Tyinkrysset

KOMMUNEDELPLAN

|SVV - notat og KU|

Tilsluttbehandling, plan-ID: 2015003

3 Illustrasjon av forslag til sikringstiltak

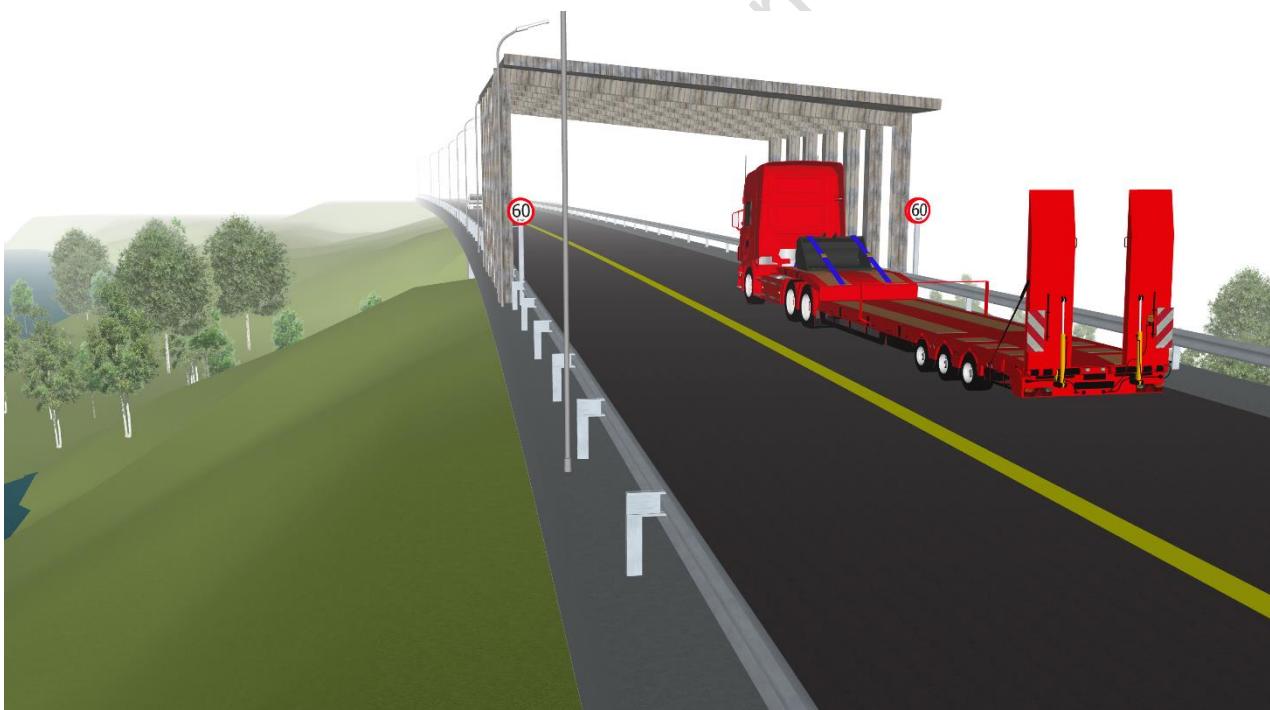
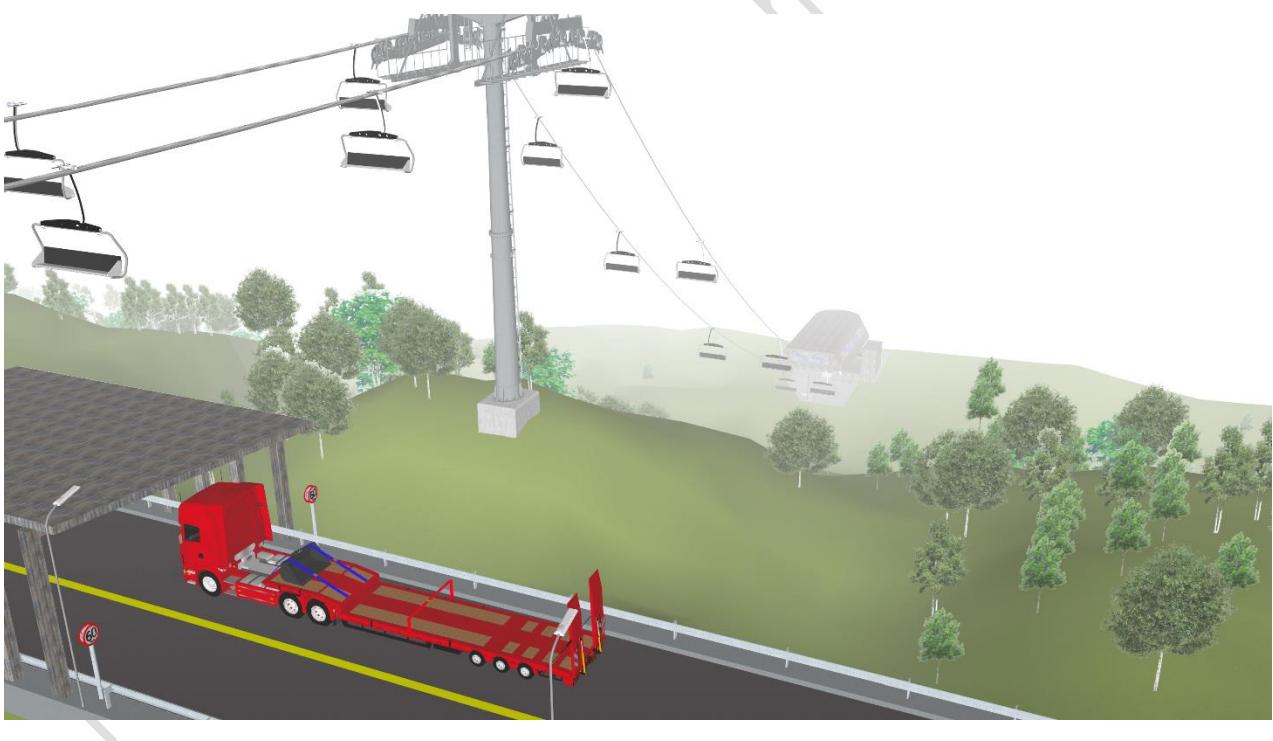
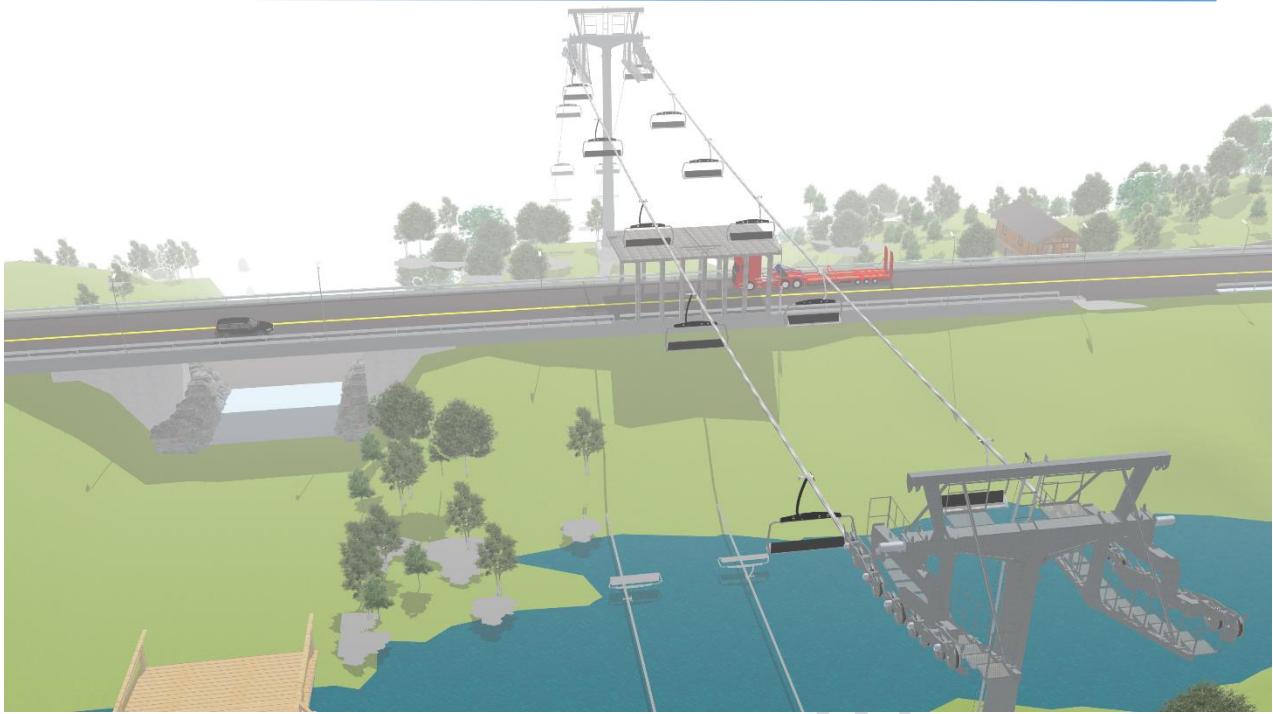
I høyringsmerknaden til Statens Vegvesen er det sett ynske om ein enkel målsett illustrasjon på korleis sikringstiltaket og kryssinga kan bli sjåande ut. I Åre er det ein stolheis(VM8) som kryssar E14, der sikringstiltaket er utforma som eit overbygg med sikkerheitsnett. Sjå tre bilete nedanfor.

Inspirert av overbygget i Åre har kommunen fått utarbeidt nokre illustrasjonar på korleis ei tenkt løysing kan sjå ut for Andstorheisen med tilhøyrande sikringstiltak. Utforminga av tiltaket er tenkt så enkelt og praktisk som mogleg, og det skal ikkje festast reklame eller andre forstyrrande element på tiltaket. Det er SVV si handbok N100 og krav om frihøgder som er lagt til grunn for illustrasjonane.

Frå botnstasjonen til Andstorheisen og opp til vegbana til E16 er det om lag 14 høgdemeter. Frihøgda som er lagt inn frå vegbana og opp til det lågaste punktet på sikringstiltaket er 5 høgdemeter. Vidare er høgda frå sikringstiltaket og opp til vaieren til stolheisen 5 høgdemeter. Samla høgde frå botnstasjon til vaier blir då 24 høgdemeter. Basert på høgdeprofilen, og for å få tilstrekkeleg høgde over vegbane og sikringstiltak, ser det ut til at det vil vera fornuftig med ei mast på nordsida av E16. Då får ein tilstrekkeleg høgde over sikringstiltaket, men høgda blir ikkje så stor at det blir vanskeleg å ta seg ned att til mellomstasjon på sørsida av E16. Presiserer at dette berre er ein illustrasjon og at endeleg løysing må fastsetjast ved detaljregulering.
